TRANSPORDIAMET

Seisukohtade väljastamine Marise kinnistu detailplaneeringu koostamiseks

Olete taotlenud uusi seisukohti Pühalepa osavallas Linnumäe külas Marise kinnistu detailplaneeringu (katastritunnus 20501:001:1526, edaspidi *planeering*) koostamiseks. Taotlusele oli lisatud planeeringu eskiislahendus. Andsime seisukohad planeeringu koostamiseks 14.12.2022 kirjaga nr 7.2-1/22/26080-2, need kehtisid kuni 14.12.2024.

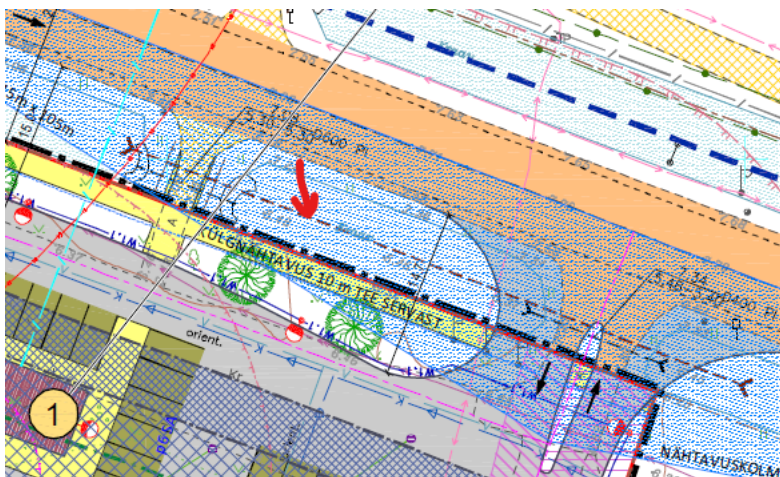
1. Planeeringuala asub Kärdla lennuvälja piirangupindadega kaetud alal. Edasisel planeerimisel palume lähtuda lennuvälja piirangupindadest ning maksimaalsest lubatud ehituskõrgusest, seda ka ehitustehnika puhul.
2. Juurdepääsuna tuleb kasutada olemasolevat ristumiskohta riigitee km 23,685 (riigitee ja kohaliku tee nr 6390488 Talli tee ristumiskoht). Täiendavaid riigitee ristumiskohti mitte planeerida.
3. Määrata planeeringuala liikluskorralduse põhimõtted vastavalt PlanS § 126 lg 1 punktile 7. Soovitame lisada riigitee ristmik planeeringualasse. Vastasel juhul on vajalik käsitleda ristmiku väljaehitamise (rekonstrueerimise) kohustust planeeringu elluviimise kavas ja kehtestamise otsuses. Kavandada ristmiku ümberehitus (tee laiendamine, pöörderaadiuste suurendamine, jne) planeeringualalt lähtuva liikluskoormuse vastuvõtmiseks. Jalakäijate ohutuse tagamiseks

siduda jalgteed tõmbepunktidega.

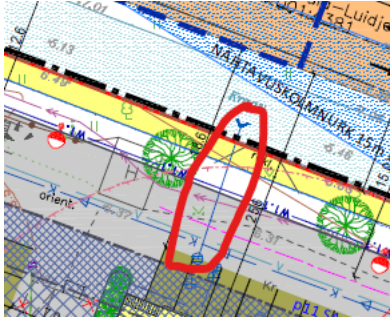
- a) Joonise parema loetavuse huvides soovitame nähtavuskolmnurk kujutada ainult piirjoonena, mitte rastrina.
- b) Seletuskirjas on viidatud likvideeritavale puurkaevule, näidata see ka põhijoonisel.
- c) Laiendatava juurdepääsu alale jäävad lipumastid näidata likvideeritavana või teisaldatavana (näidata uus asukoht).
- d) Riigitee äärse kraavi likvideerimine ja asendamine truubiga ei ole lubatud.
